Kit de correa de distribución CT1077K2/ WP2 para Opel, Alfa, Fiat, Saab, Chevrolet varios modelos de 1,6 /1,8 l a partir de 2003**Problema:**

Fig. 1
Versiones de rodillos con chaveta**Fig. 2**
Versión de rodillo sin chaveta**Fig. 3 Variante 2 - Extraer el pasador tras montar la correa**

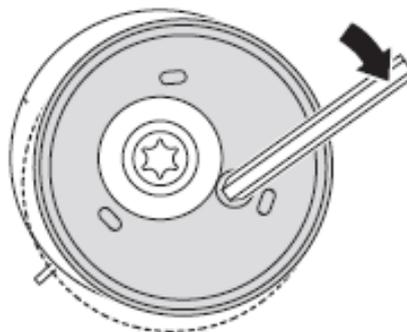
El rodillo tensor suministrado se diferencia visualmente del que se encuentra montado en el vehículo.

ContiTech suministra dos versiones distintas del rodillo tensor: con o sin chaveta KM-6333. Ambas versiones se montan de forma diferente, pero se pueden usar indistintamente.

La versión sin chaveta debe tensarse **después** de montarlo en el motor (20 Nm + 120°) girando en sentido horario con una llave Allen de 6 mm, para poder colocar la correa. Tras retirar la llave Allen, la tensión se ajusta automáticamente.

Para la versión con chaveta premontada, esta se extrae tras colocar la correa. También en este caso, la tensión se ajusta automáticamente.
